第3回 短波デジタル固定局作業班 資料

技術的条件および共用条件に関する考え方

2023年3月8日

短波デジタル固定局作業班 事務局

図：波数・送信出力・太陽黒点数と年間平均疎通率の関係

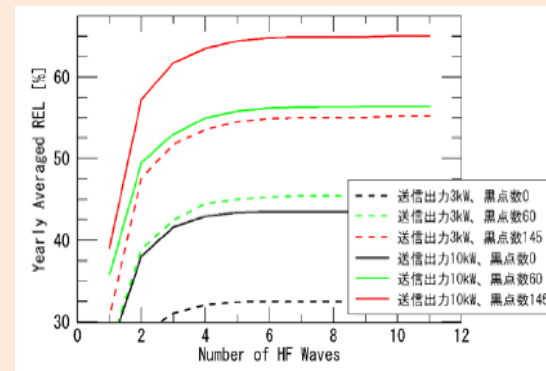
- 海外での運用実績から、16kWでの運用を参考として提示。ただし、参考提示であり、16kW運用を要請するものではない。

- 電離層反射を活用する短波帯の技術的性質上、通信の安定性を少しでも高くするためには、送信出力を可能な限り大きくすることが考えられる。しかしながら、送信出力を増大させると、周辺の重要無線局への干渉が増大し、所要離隔距離が大きくなることにより、短波帯デジタル固定局の送信局を設置する場所が限られてしまう。さらに、人体防護の観点から、広大な土地が必要となり、実装が困難となる。
- 送信出力が過少だった場合、疎通率に影響が生じるため、太陽黒点の状況などを考慮し、一定の出力の確保が必要となる。短波帯通信においては、年間平均疎通率として最低50%程度を確保することが必要であるが、下図に示す通り、送信出力を減少させると十分な疎通率を確保できないことを確認している。
- これらのことから、**10kWが適当**である。ただし、目安となる最大値として10kWを定めるものであり、無線局ごとに必要最小限の空中線電力にて運用をすることを前提とする。また、免許申請の際は、シミュレーション結果などを基に、空中線電力値の算出根拠を明らかにする。

図表：スペクトラムマスク規格案

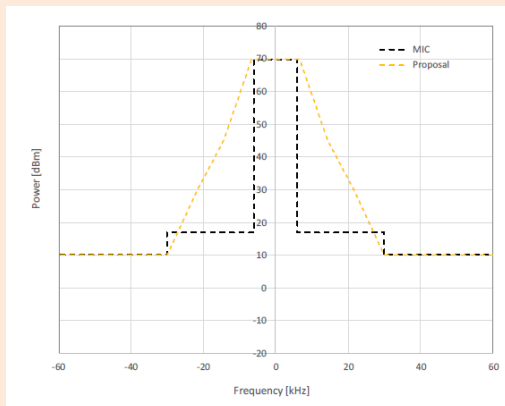
- 所要離調周波数を狭くするため、短波帯デジタル固定局のスプリアス領域における不要発射の強度の許容値を個別に-80dBcにするべき。
- 原案より厳しいスペクトラムマスクについては、理論的には可能だが、実装の難易度やコストが上昇することが懸念される。
- 原案の場合、スペクトラムマスクのフラットな部分が1.1Bnとなってしまうが、法令上問題ないか？

- スプリアス領域における不要発射の強度の許容値については、厳しくすることにより、実装が困難になることを考慮し、原案通り、基本波の搬送波より**60dB低い値(-60dBc)**とすることが**適当**である。
- スペクトラムマスクについては、電気通信事業として幅広い用途に活用することを考慮すると、現行電波法規定より緩和することが望ましく、**下図黄色のマスク案が適当**である。
